区長報告第11号

麻布十番一・二丁目道路整備工事（Ⅱ期）請負契約の変更について

1 平面図

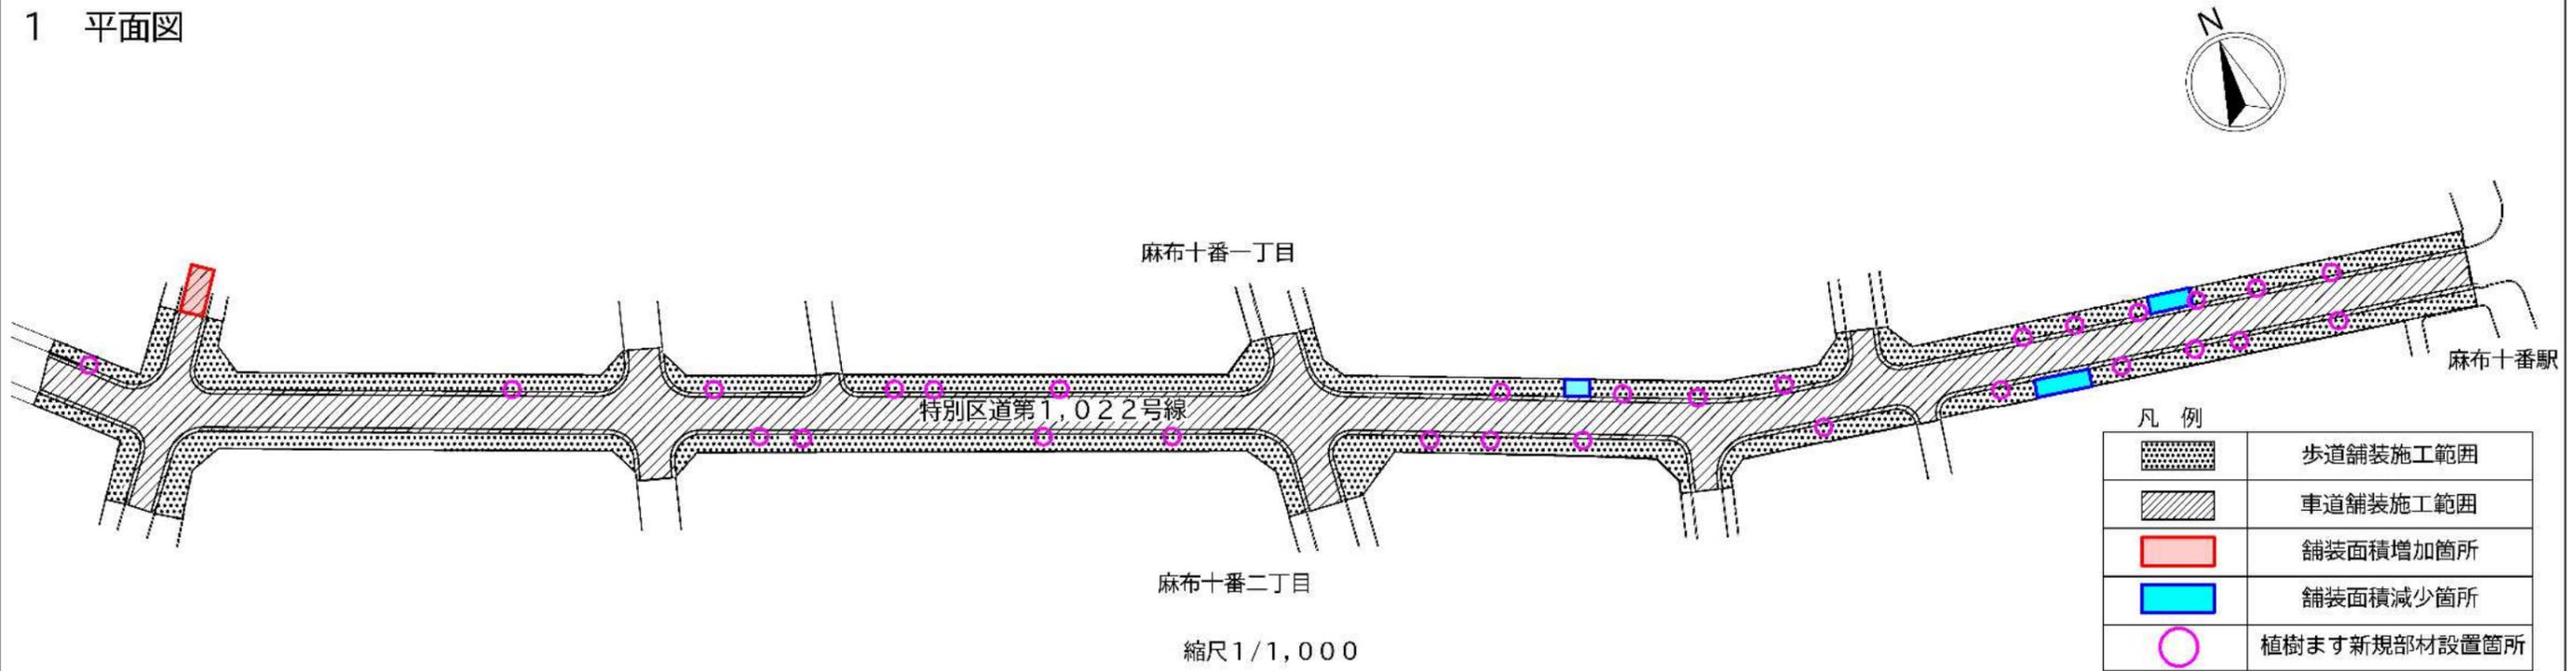
(1) 車道及び歩道舗装の施工面積の変更

車道のインターロッキングブロックの劣化及び沿道の建築工事との調整のため、舗装面積を変更しました。

(2) 植樹ます設置工事の変更

金具欠損等により、再利用できない植樹ますの受枠について、新規の受枠を設置しました。
